ARPAT - DIREZIONE TECNICA - Settore VIA/VAS

Oggetto: AUTOSTRADA A1 MILANO-NAPOLI - Tratta Firenze Sud/Incisa Valdarno - Commento al rapporto SPEA sull'attività di monitoraggio *trimestre Ottobre - Dicembre 2019*.

Figura 1: stazione di monitoraggio fissa A1-FS-RA-A3-02 media giornaliera PM₁₀, confronto con la media di PTS della campagna di misura effettuata nel trimestre in esame delle stazioni A1-FS-BR-A2-01, dati IV trimestre 2019.

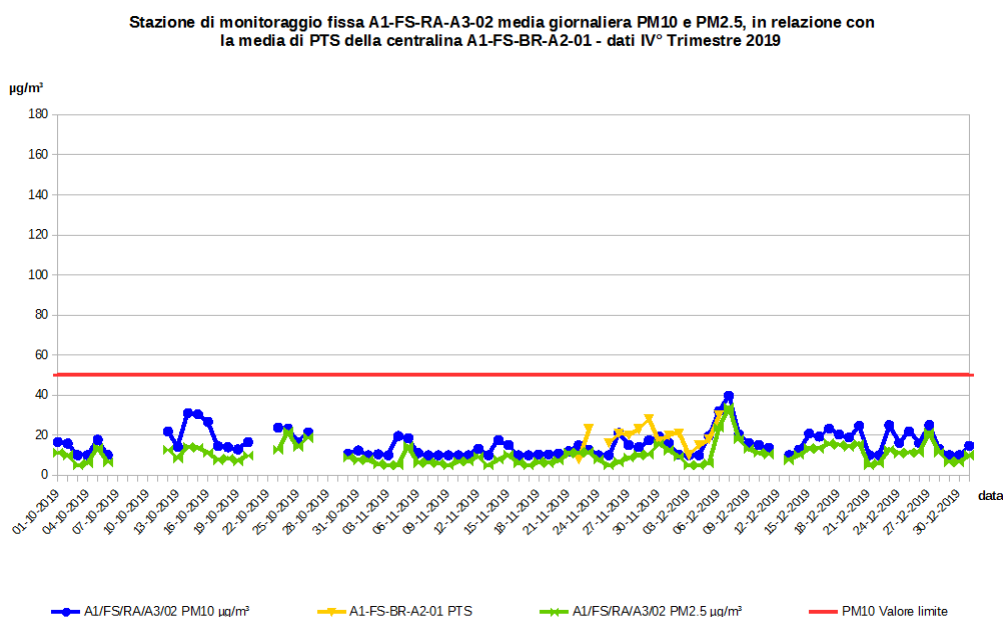
In generale i valori di PM₁₀ della stazione A1-FS-RA-A3-02 seguono l'andamento dei relativi valori di PM_{2.5} e di quelli delle PTS delle stazioni mobili A1-FS-BR-A2-01 e A1-FS-RA-A2-03 (Figura 1). Non emergono particolari osservazioni degne di nota. In generale i valori di PM₁₀ della stazione A1-FS-RA-A3-02 seguono l'andamento delle stazioni pubbliche prese come riferimento (Figura 2). Non emergono particolari osservazioni degne di nota.
